REPLACEMENT RACCORD EN T 9700 (B13R)

Sur les véhicules visés par ce bulletin, possibilité de fuite de liquide de refroidissement à travers le raccord en T.

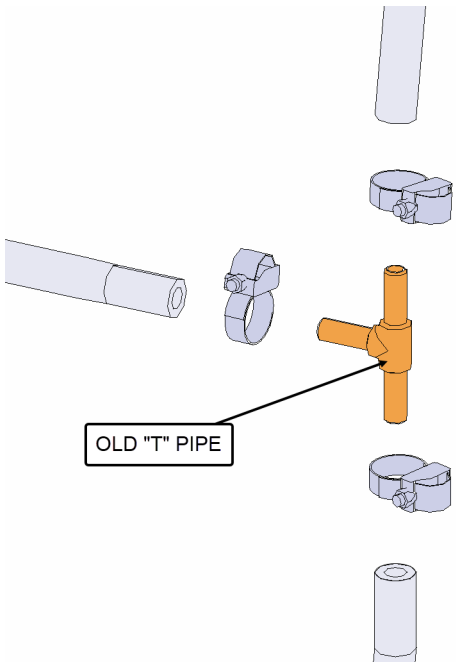
- 4) Localiser le premier raccord en "T" au-dessous du réservoir de liquide de refroidissement.

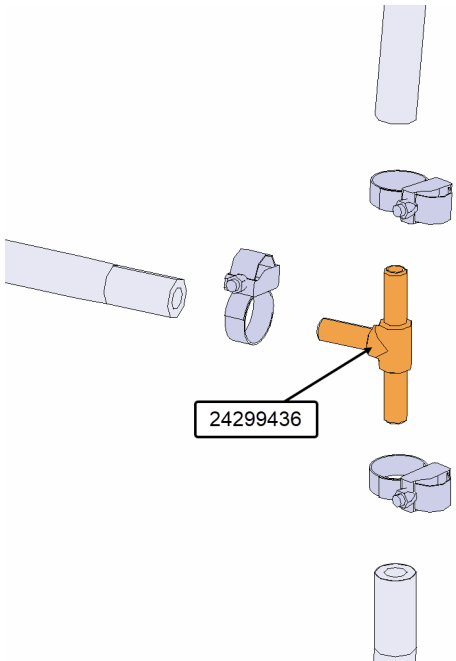
- 5) Retirer l'ancien raccord en "T" et le mettre au rebut. Conserver les colliers (3x).

6) Installer le nouveau raccord en "T" 24299436 sur les tuyaux avec des colliers (3x).

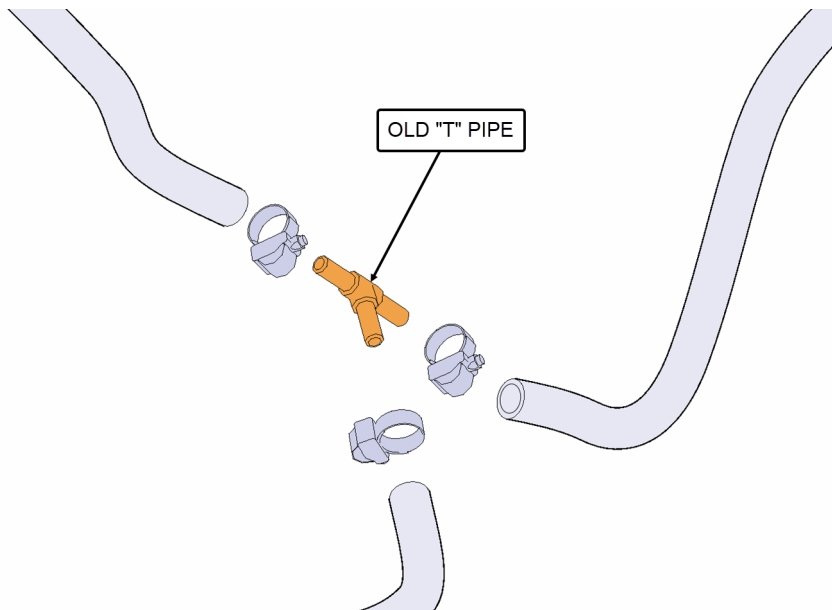
- 7) Localiser le deuxième raccord en "T" entre le radiateur et le bloc moteur sur le tuyau de liquide de refroidissement du réservoir DEF (près du raccord d'extraction du liquide de refroidissement).

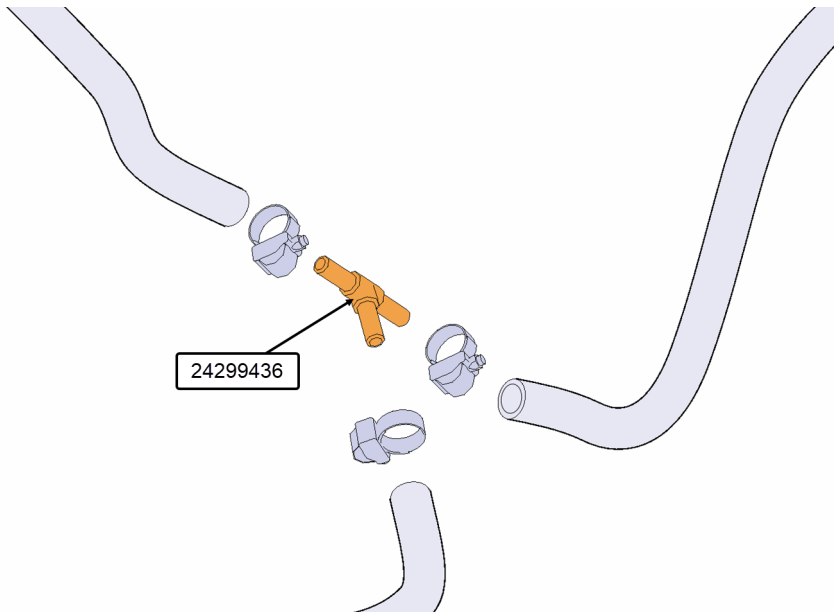
- 8) Retirer l'ancien raccord en "T" et le mettre au rebut. Conserver les colliers (3x).

- 9) Installer le nouveau raccord en "T" 24299436 sur les tuyaux avec des colliers (3x).
